Réponse à l'Avis de la Mission Régionale d'Autorité environnementale de Provence-Alpes-Côte-d'Azur sur le projet d'Aménagement d'un quartier résidentiel au lieu-dit Grima sur la commune de Beausoleil

N° saisine 2020-2650

N°MRAe – 2020APPACA38

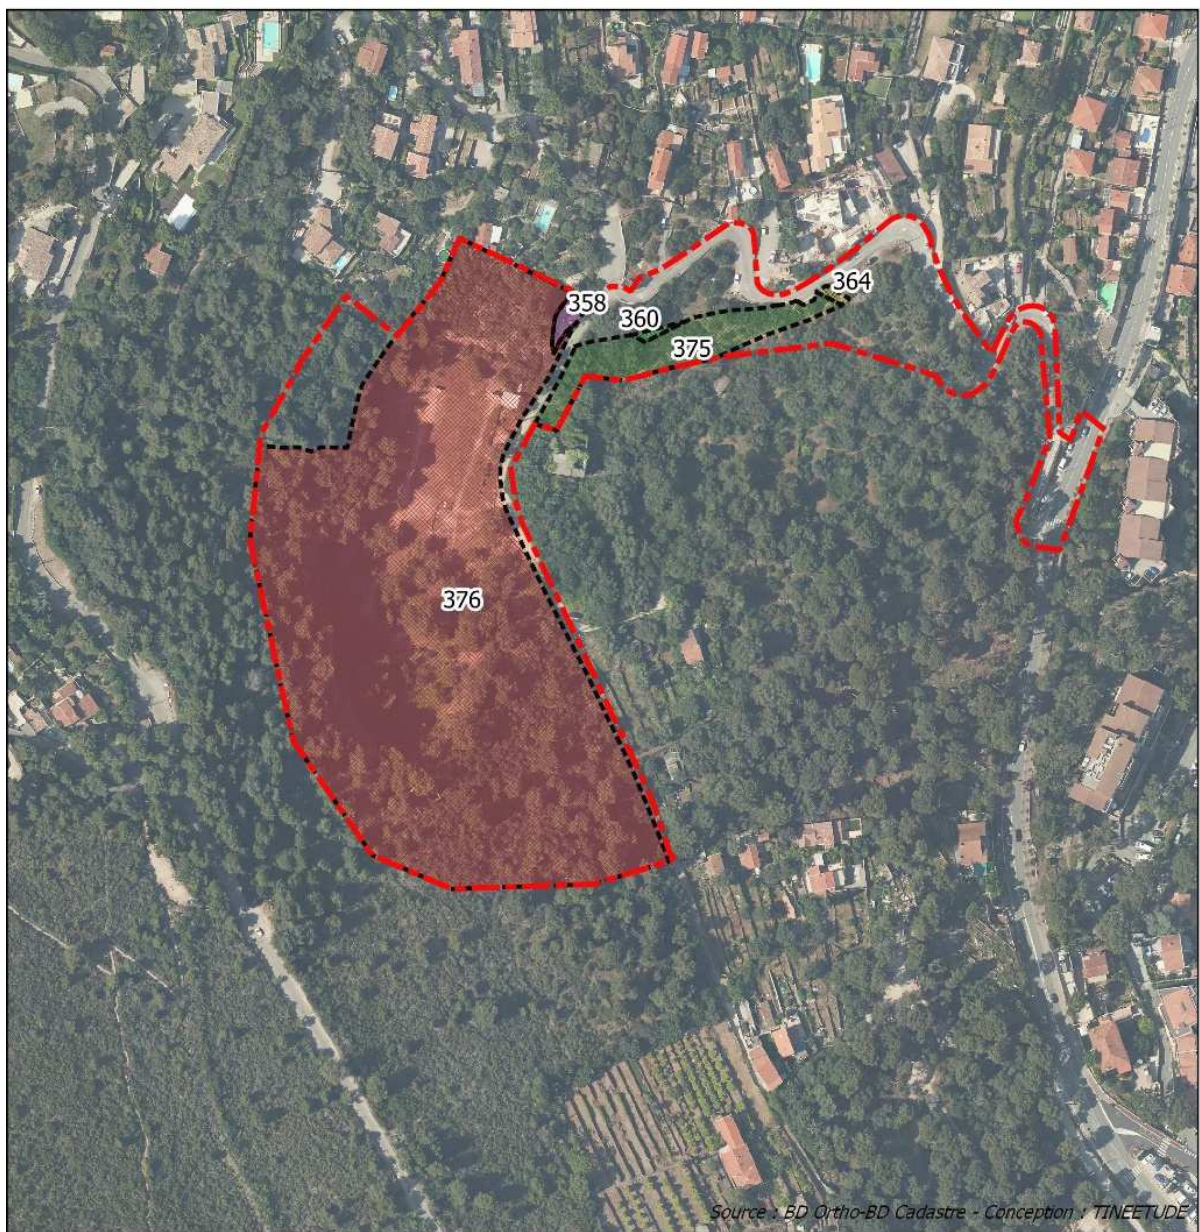
Sur la description du projet d'aménagement et de la voie communale :

Un plan détaillé retranscrivant précisément les travaux envisagés au format A0 est annexé à ce document (Annexes 1 et 2).

L'aménagement des accès au site de l'ancienne carrière se fera en deux parties car deux maîtres d'ouvrages différents interviendront.

- La route de Grima et le Chemin des Révoires Supérieures étant deux axes situés sur le Domaine public, ils seront réaménagés par la Commune. Ce réaménagement sera financé grâce à la majoration de la part communale de la taxe d'aménagement qui est passée à 20% sur le secteur. Il prévoit notamment :
 - Un élargissement et une mise aux normes permettant de faciliter le passage du camion O.M. et des services incendie.

- La création de trottoirs permettant de faciliter l'accès du quartier de Grima dans son ensemble à la Moyenne Corniche située au contrebas.

Ces deux axes seront retravaillés sur les parties en lien avec les futurs logements :

- Le Chemin des Révoires Supérieures pour sa partie située le long du site de l'ancienne carrière qui est vouée à recevoir les logements.
 - La route de Grima depuis la Moyenne Corniche jusqu'à la zone qui accueillera la voirie nouvelle qui sera réalisée sur des terrains privés par le promoteur. Le nouveau raccordement à la Moyenne Corniche prévoit notamment à la création d'un tourne-à-gauche en concertation avec le Conseil Général. Ce dernier permettra de sécuriser les accès à la route de Grima tant pour les riverains que pour les utilisateurs de la Moyenne Corniche. Cela permettra par ailleurs de fluidifier le trafic.

- La nouvelle voie sera, quant à elle, créée sur des parcelles privées depuis la route de Grima jusqu'au Chemin des Révoires Supérieures. Sa création permettra, entre-autre, de ne pas impacter les habitations situées en haut de la route de Grima puisqu'elle sera privée et permettra de desservir directement le site qui accueillera les logements. La réalisation et le financement de ce nouvel axe sera assuré par le promoteur en parallèle de la réalisation des logements.

**AMENAGEMENT DU QUARTIER GRIMA A BEAUSOLEIL (06)
Délimitation des surfaces à défricher par parcelles**

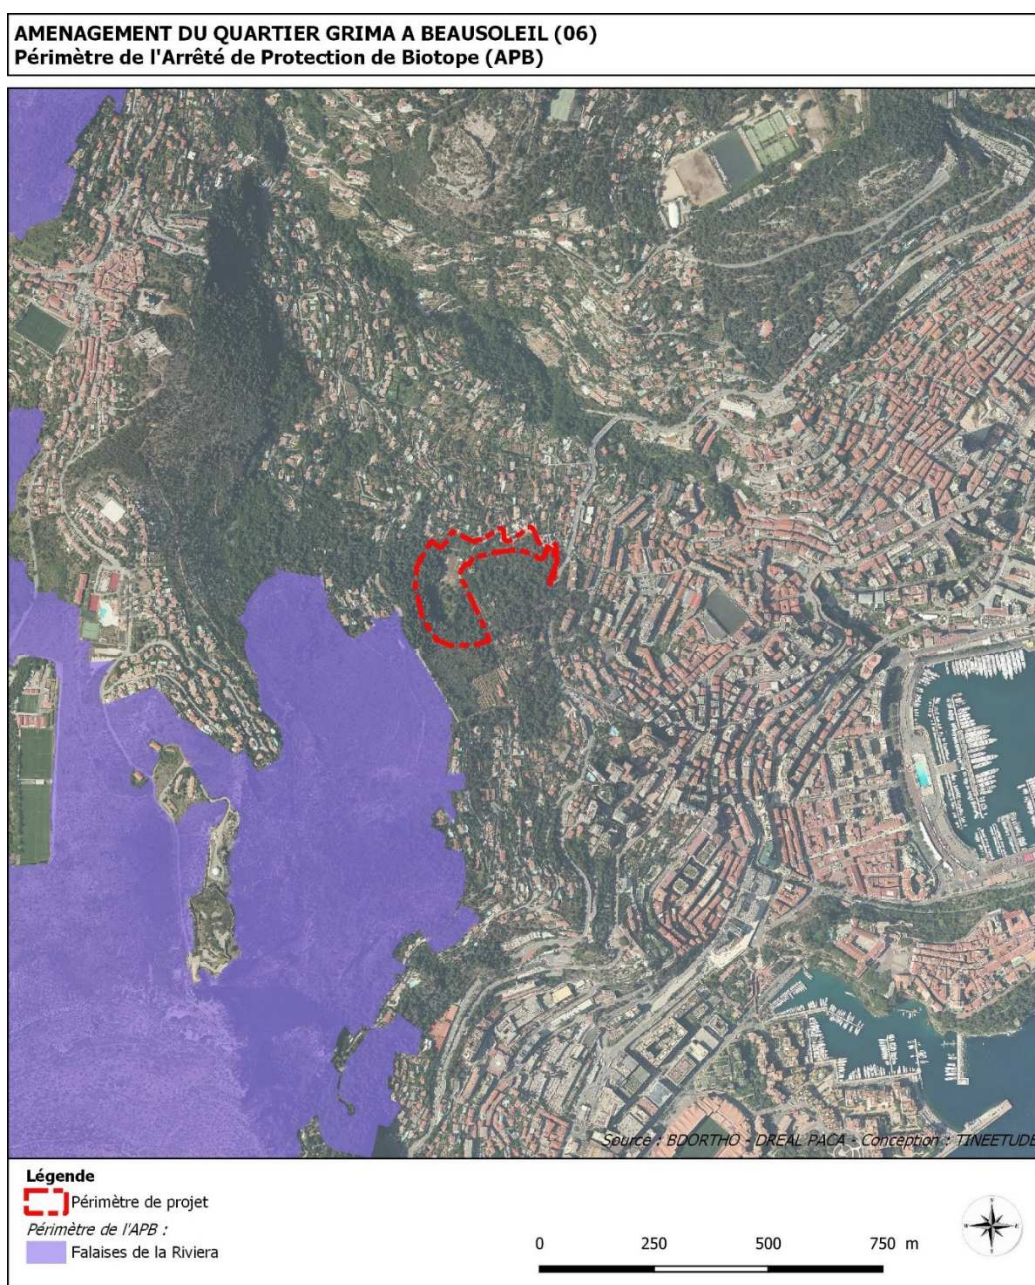
Sur la question du périmètre de l'étude d'impact :

Le périmètre de l'étude d'impact comprend la zone résidentielle située au niveau du front de taille, la voie d'accès qui sera réhabilitée, la voie « privée » qui sera créée ainsi que le raccordement à la Moyenne Corniche sous la forme d'un tourne-à-gauche.

La carte ci-dessous représente la délimitation des surfaces à défricher par parcelle :

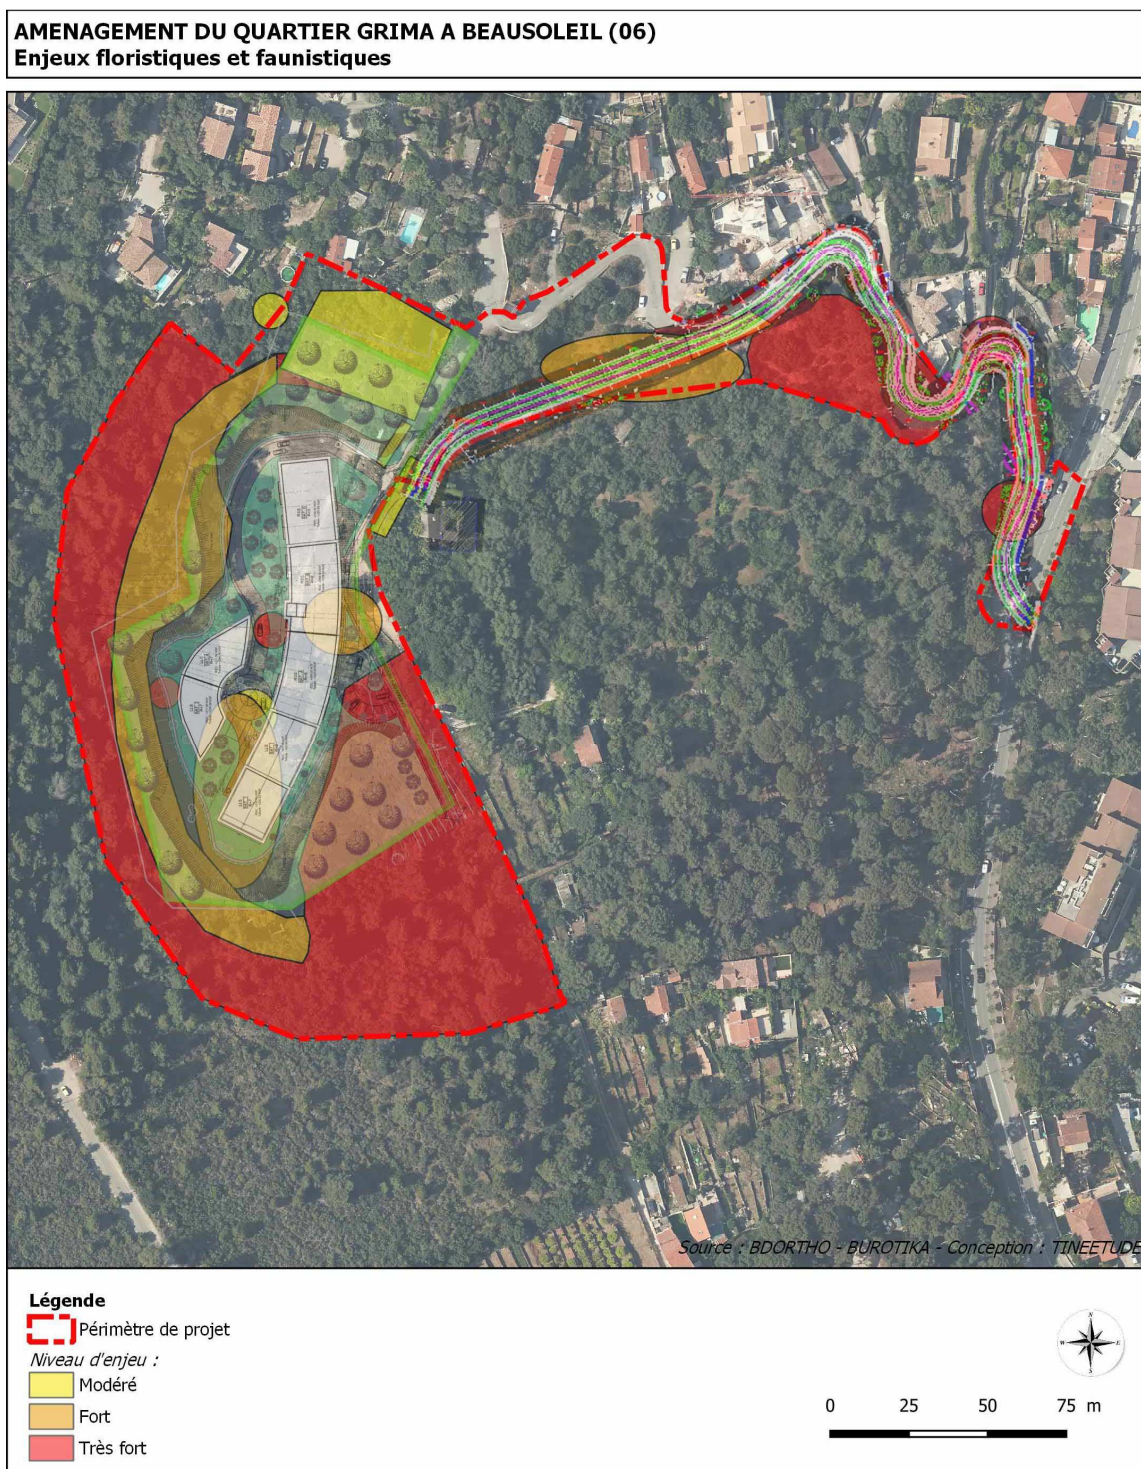
Sur l'absence de carte de superposition entre les secteurs écologiques sensibles et les parties aménagées :

Ci-dessous est proposé une carte faisant figurer le projet ainsi que les secteurs à enjeux

AMENAGEMENT DU QUARTIER GRIMA A BEAUSOLEIL (06)
Synthèse des mesures en faveur des continuités écologiques

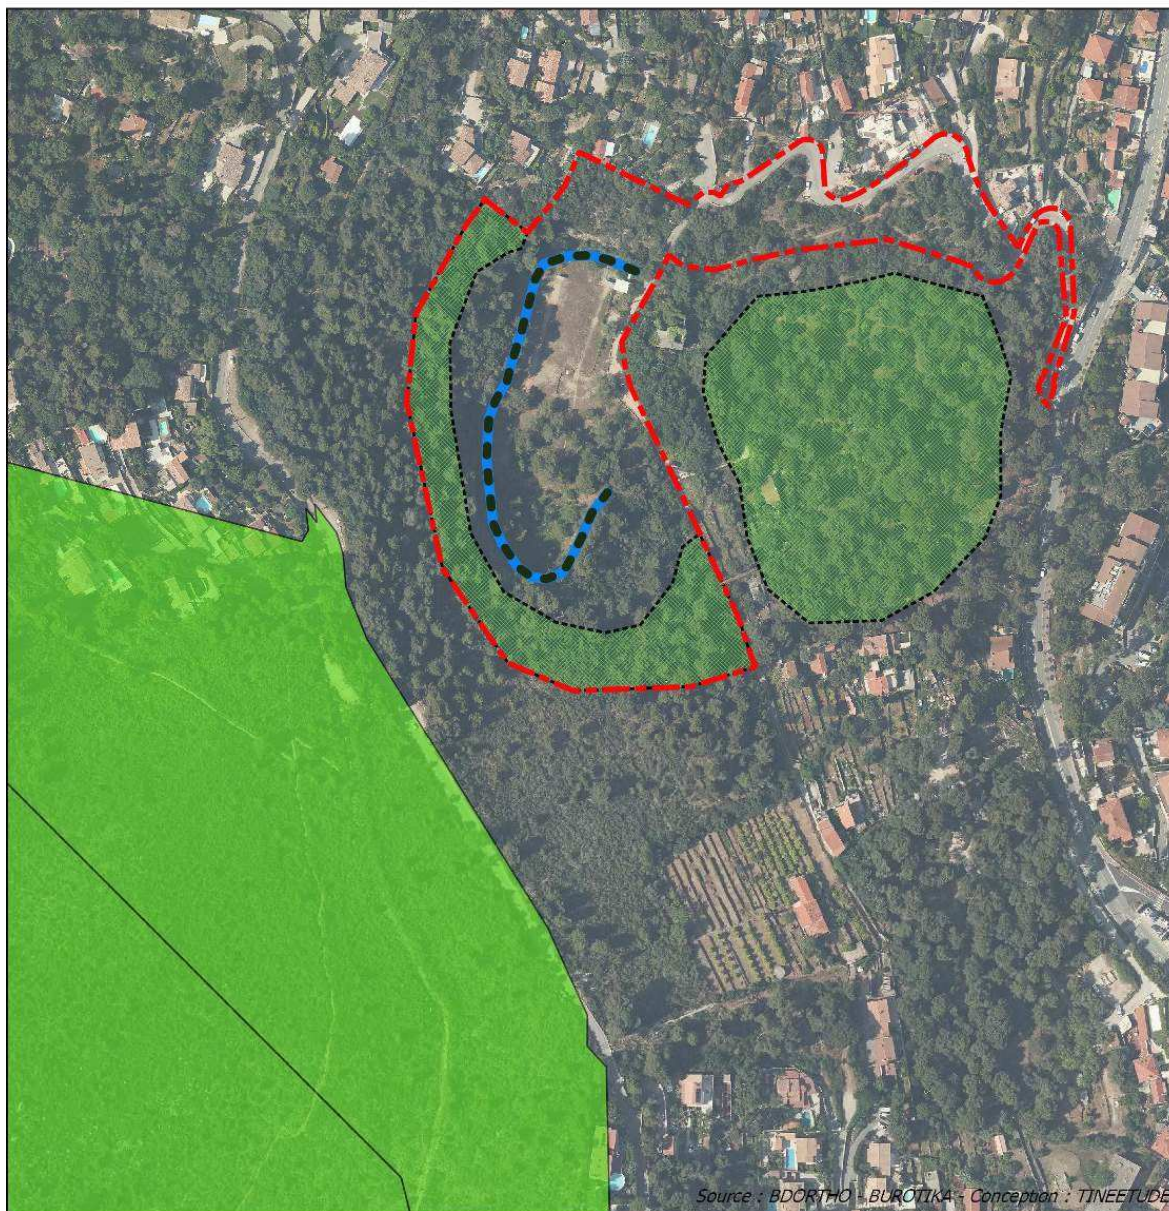
Sur la question des continuités écologiques :

Les mesures d'évitement sont détaillées en page 160 de l'étude d'impact.

La mesure principale consiste à préserver le front boisé de la falaise car elle constitue un lien entre le réservoir de biodiversité au sud du périmètre et le futur parc paysager qui est à l'ouest du périmètre. Les continuités écologiques au sein du projet sont aujourd'hui qualifiées de pas japonais. In fine, les aménagements paysagers ainsi que le type d'essence utilisé dans le parti d'aménagement permettra de préserver cette continuité écologique à terme.

Les mesures d'évitements proposées ci-dessous permettent de préserver la continuité écologique sur le périmètre de projet avec les espaces naturels autour du périmètre.

Concernant la continuité écologique locale proposée dans la mesure d'évitement (3.1.1. *Faune et flore, ci-avant*, celle-ci sera largement favorisée par la mise en place des solutions exposées pour améliorer le potentiel écologique du projet. En effet, une fois la nature intégrée au bâti, le projet s'intégrera dans le **corridor en pas japonais**, favorisant le déplacement des animaux.

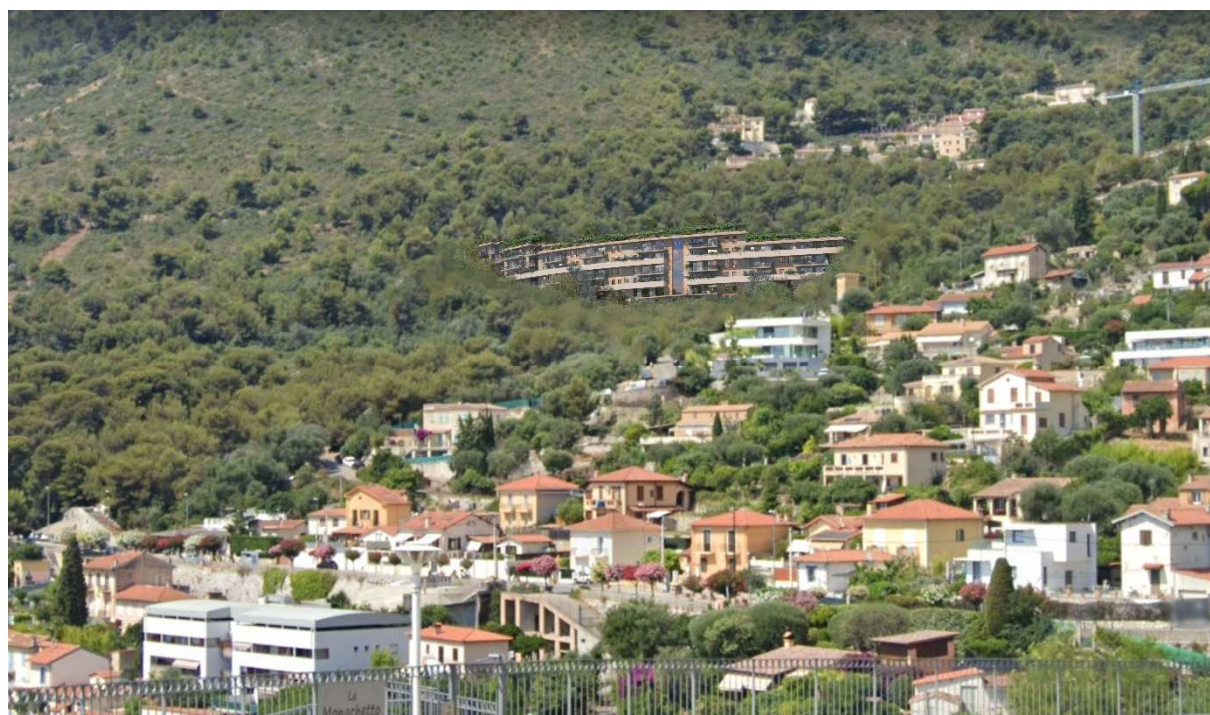
Sur l'étude paysagère détaillée et l'identification des cônes de vue remarquables :

Par ailleurs, et afin de répondre à ce souci d'impact visuel du projet depuis l'agglomération littorale, nous avons constaté que le site de l'ancienne carrière n'était pas visible depuis le domaine public de Beausoleil en nous positionnant depuis plusieurs points d'intérêts, excepté depuis la Moyenne Corniche, à la sortie du centre-ville de Beausoleil.

Nous avons réalisé une insertion du projet dans le site sur une photo prise depuis cette zone. Vous la trouverez ci-après.

Le projet développe ainsi deux bâtiments dans la continuité du front de taille. Le bâtiment situé à l'arrière étant rendu invisible par celui situé à l'avant. Une marge de recul entre les bâtiments et le front de taille d'environ 5 mètres a été respectée afin de permettre aux chiroptères de continuer à longer le front de taille.
